Věc: Vyjádření AD (autorského dozoru) k ZBV – **dílčí změna: „Výměna materiálu pro zpětné zásypy výkopu vodohospodářských sítí:“**

Akce: „II/610 Brandýs nad Labem, rekonstrukce křižovatky Pražská – Průmyslová a části komunikace v ul. Pražská“

SO 302b Kanalizace - přípojky potrubí

Změnový list

VZOROVÝ ŘEZ ULOŽENÍ POTRUBÍ V RÝZE

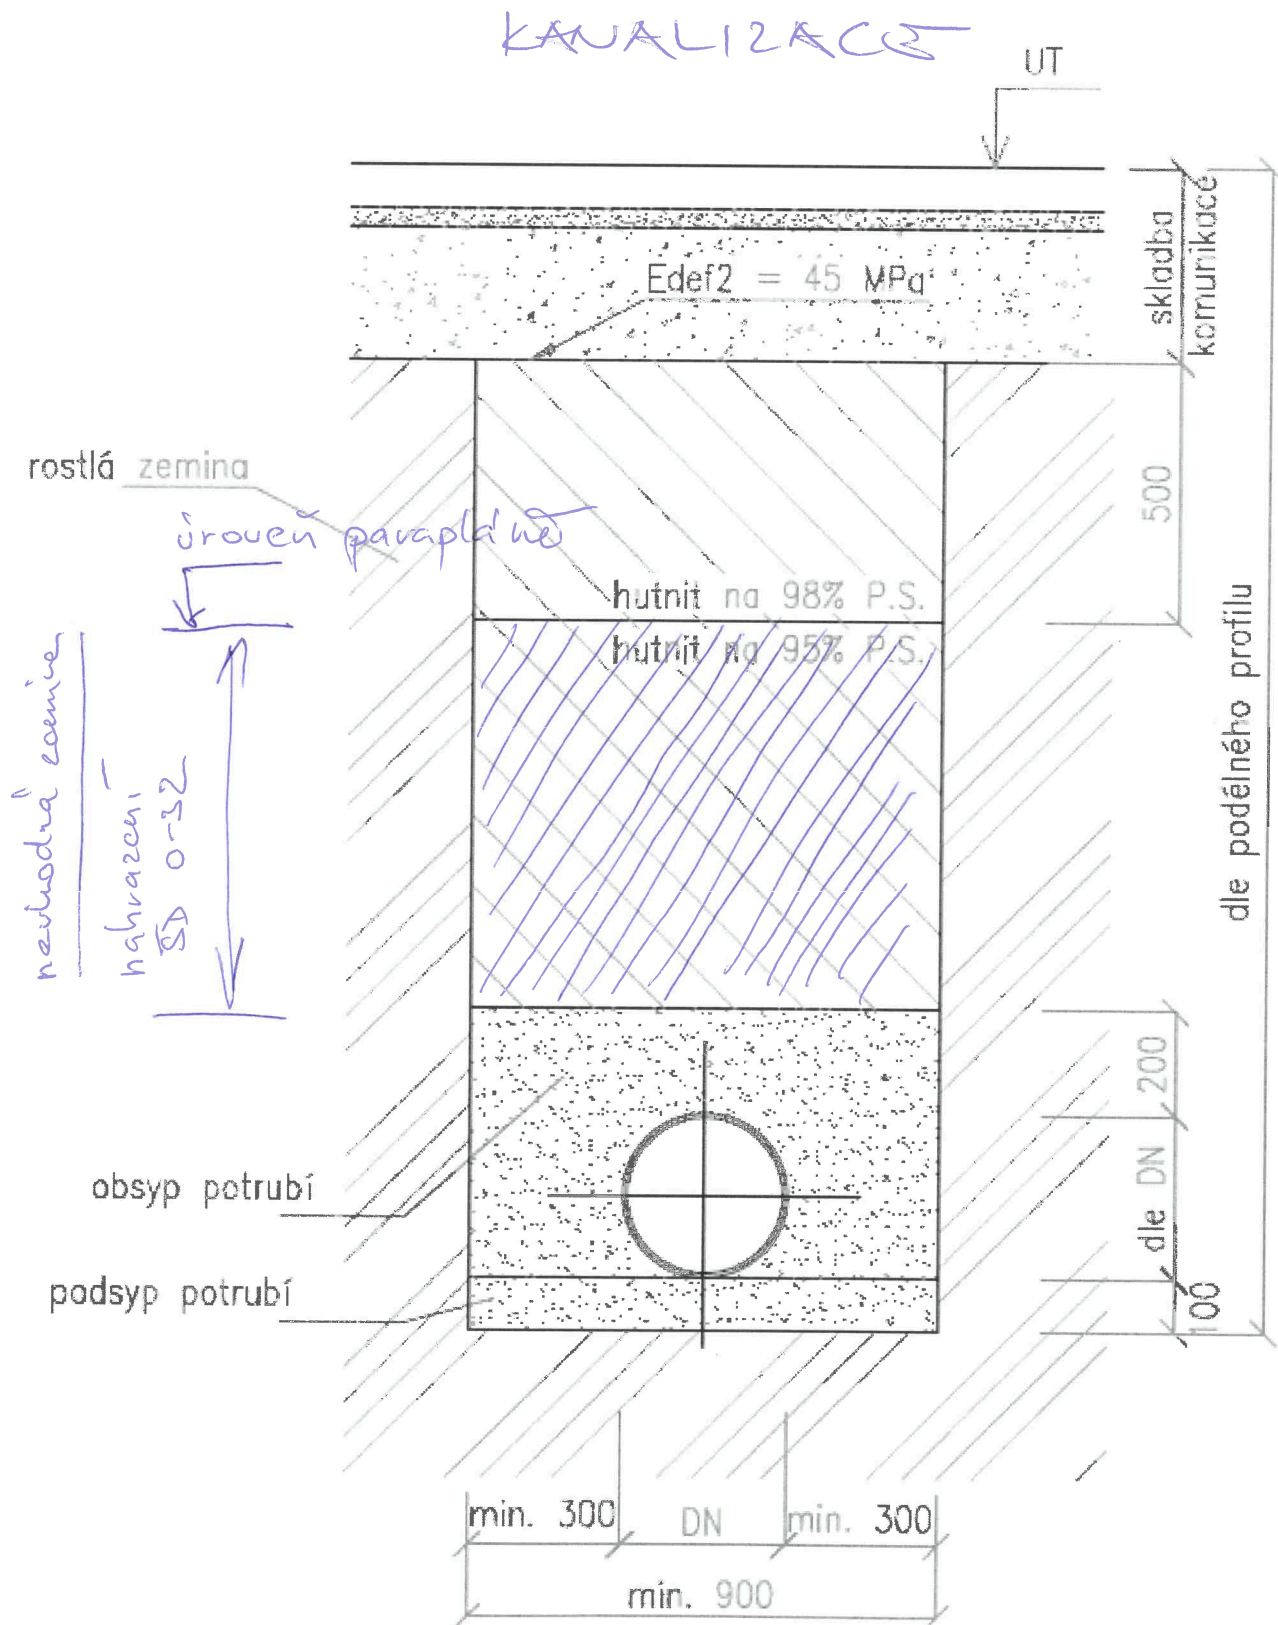
Brandýs nad Labem - Pražská Vyjádření geologa k použitelnosti zemin a rozpojených hornin do zpětných zásypů

V rámci geologické služby na výstavbě kanalizace prováděné při rekonstrukci Pražské ulice jsme prováděli i posouzení zemin a rozpojených hornin z výkopů z hlediska jejich použitelnosti do zpětného zásypu.

V prvních týdnech prací v nejnižše položeném úseku mezi Tyršovou a Polní ulicí byly ve výkopech těženy křídové pískovce v nadloží s písky, přičemž výkopek měl charakter písku s úlomky pískovce, dle ČSN P 73 1005 „Inženýrskogeologický průzkum“ třída S3 S-F písek s příměsí jemnozrné zeminy, který je dle ČSN 73 6113 „Návrh a provádění zemního tělesa pozemních komunikací“ vhodný do násypu, a tím i do zpětného zásypu. Zeminy tohoto typu byly používány do zpětného zásypu v úseku mezi uvedenými kolmými ulicemi Tyršovou a Polní, tzn. mezi šachtami ŠB.1 až ŠB.5. Všechny zatěžovací zkoušky na zásypech, do kterých byly použity místní písky těžené z výkopu splnily požadavek na dosažení modulu deformace $E_{def,2}$ minimálně 45 MPa.

S postupem stavby směrem k jihu, se ve výše položených úsecích ve výkopech vyskytovaly jíly a jílovité břidlice, to znamená, že výkopek měl charakter jílu s úlomky břidlice, dle ČSN P 73 1005 třídy F6 CL jíl s nízkou plasticitou až F4 CS jíl písčítý. Zeminy tohoto typu jsou dle ČSN 73 6113 podmíněčně vhodné do násypu a tedy i do zpětného zásypu. Zatěžovacími zkouškami na této zemině nebylo možné dosáhnout požadované hodnoty modulu deformace, takže tyto jílovité zeminy a rozpojené horniny nebylo možné použít do zpětného zásypu, proto byly nahrazeny jinou vhodnější zeminou s vyrovnanější zrnitostní křivkou, v tomto případě kamenivem. Kamenivo bylo do zpětného zásypu použito v úseku od křížení s Polní ulicí ke křižovatce s Průmyslovou.
